Строительство медицинского пункта в с. Жасталап Курмангазинского района Атырауской области (без наружных инженерных сетей)

Архитектурные решения

174.1 - АР

Ведомость рабочих чертежей основного комплекта

УЗЕЛ №1 Примыкание к цоколю, отделанному декоративной штукатуркой

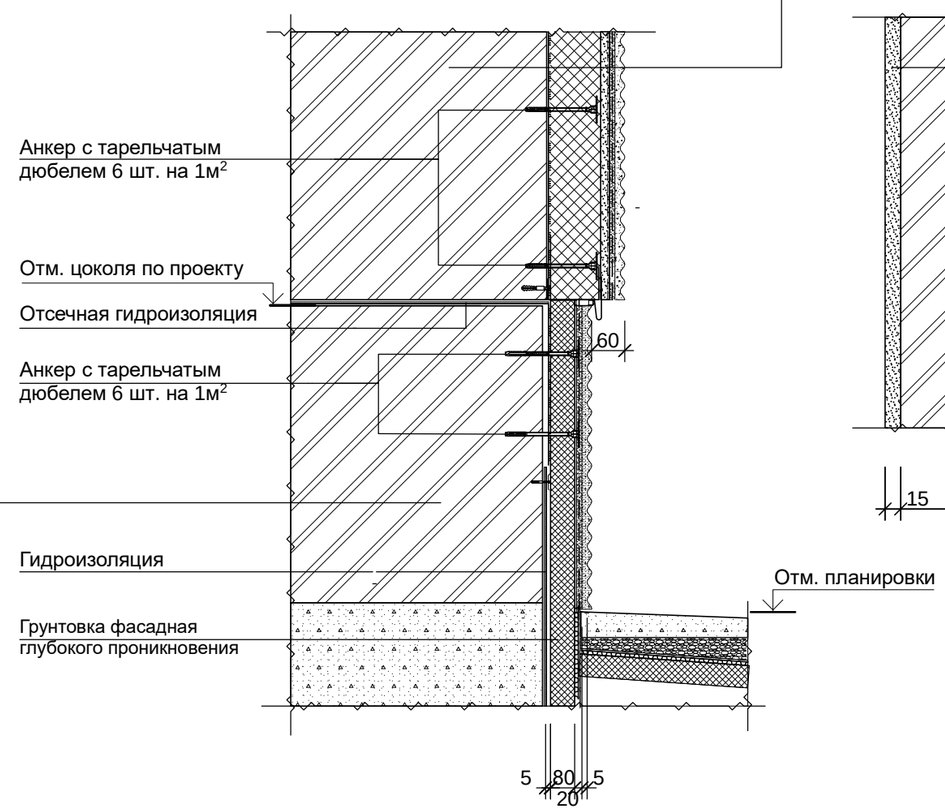
Краска фасадная
Декоративная минеральная штукатурка
Грунтовка фасадная универсальная
Сетка фасадная
Штукатурно-клеевая смесь
Минеральные плиты ППЖ-160НГ по ГОСТ 9573-2012, толщ.~~110~~мм 100
Штукатурно-клеевая смесь
Грунтовка фасадная универсальная
Наружная стена (керамический кирпич)
Улучшенная штукатурка внутренней отделки

УЗЕЛ №2 Стены с утеплителем (с отм.0,000 до отм.3,400)

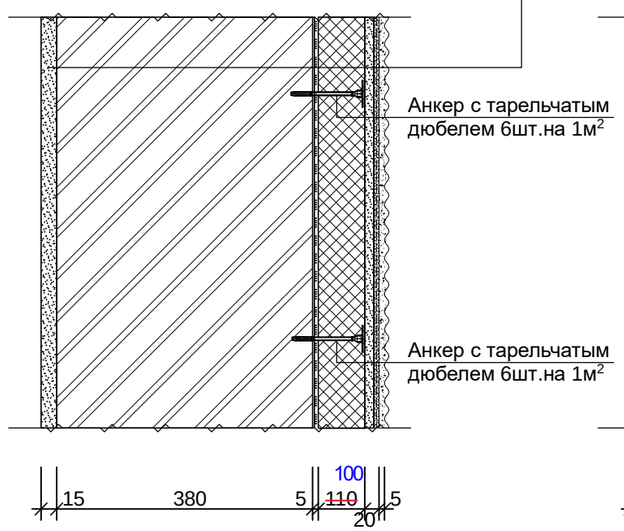
Краска фасадная
Декоративная минеральная штукатурка
Грунтовка фасадная универсальная
Сетка фасадная
Штукатурно-клеевая смесь
Минеральные плиты ППЖ-160НГ по ГОСТ 9573-2012, толщ.~~110~~мм 100
Штукатурно-клеевая смесь
Грунтовка фасадная универсальная
Наружная стена (керамический кирпич)
Улучшенная штукатурка внутренней отделки
